**Avis de la mission régionale d'autorité environnementale
sur le projet de centrale photovoltaïque au sol lieu-dit "Les
Combes" sur le territoire de la commune de Garrigues-Sainte-
Eulalie (Gard)**

N°Saisine : 2022-010266

Avis émis le 14 avril 2022

Figure 1: Plan de masse (source : Dossier)

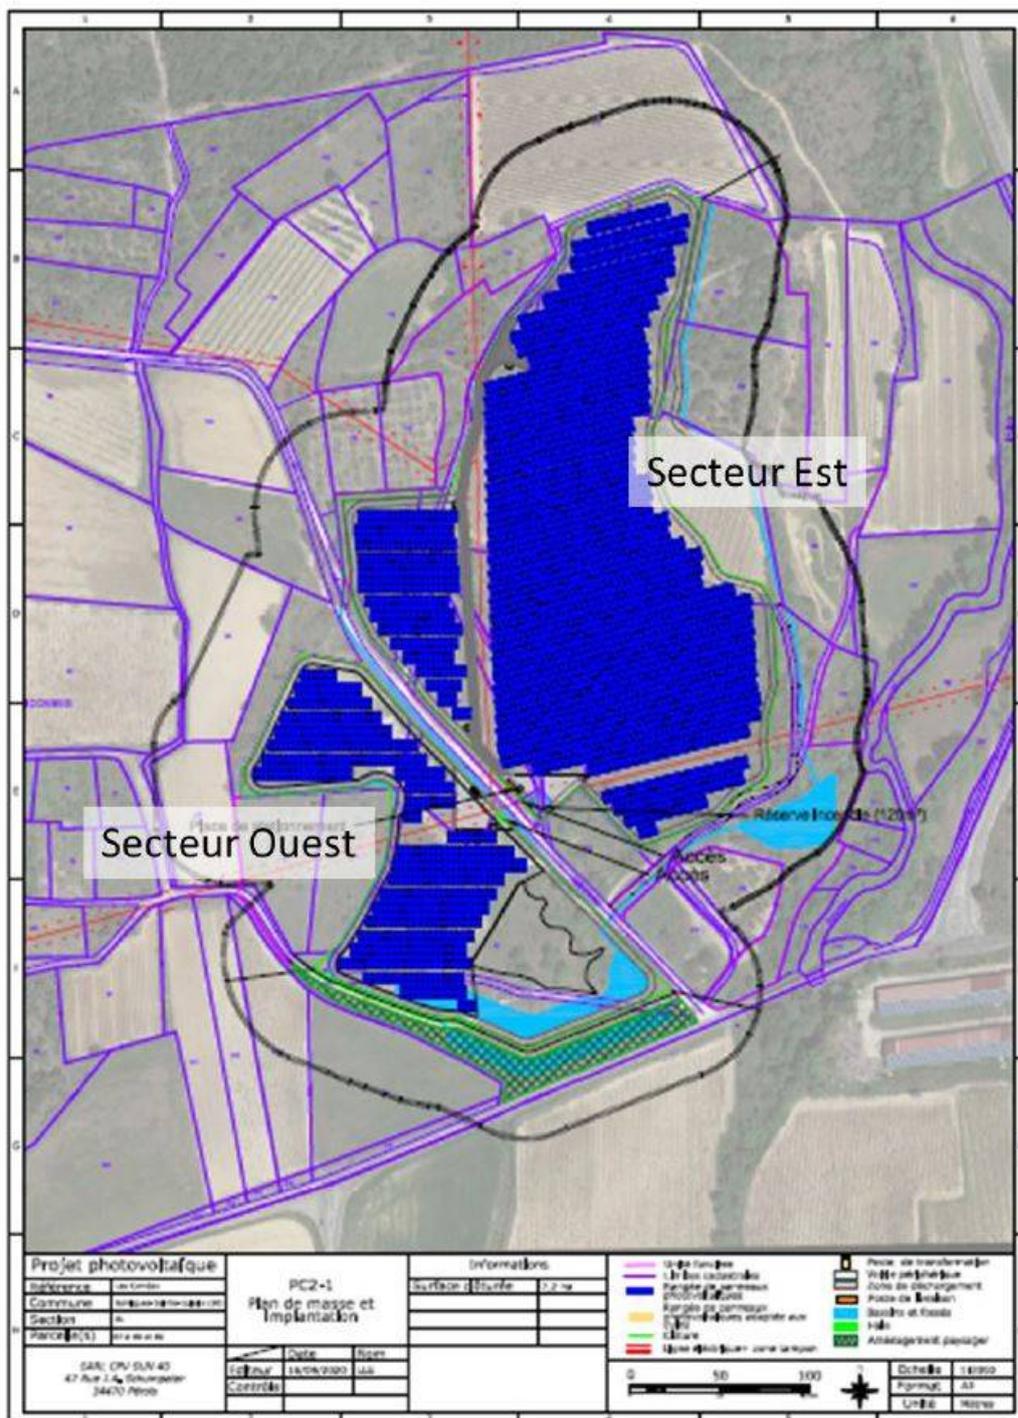
Sur la zone d'implantation du projet, le dossier comporte une analyse de variantes d'implantation des panneaux sur les parcelles retenues. Le dossier indique que les variantes sont étudiées au regard des enjeux de préservation de la biodiversité. La MRAe note néanmoins que l'étude des variantes conduit à maintenir l'implantation de panneaux photovoltaïques sur certaines parcelles dont l'enjeu en terme de biodiversité est qualifié de modéré dans le dossier. À titre d'exemple, le projet conduit à la destruction de pelouses qui accueillent de la faune patrimoniale pour partie protégée (orthoptères et reptiles protégés et habitat de chasse pour les chiroptères). La MRAe considère que la démarche itérative de recherche de solutions de moindre impact n'a pas été menée à son terme et que le dossier soit complété, notamment pour justifier le maintien des parcelles à enjeux biodiversité dans le périmètre du projet, ou à défaut prévoir de les exclure. Ce travail doit inclure une analyse des possibilités d'évitement des parcelles identifiées comme à enjeux biodiversité, en particulier celles accueillant des individus d'espèces protégées ; elle peut par exemple conduire à une diminution significative de l'emprise du projet, au renforcement des mesures de réduction, voire à la mise en œuvre de mesures compensatoires.

La MRAe recommande de compléter le travail de recherche de variantes pour argumenter le choix de la solution retenue ou la faire évoluer afin de minimiser ses impacts.
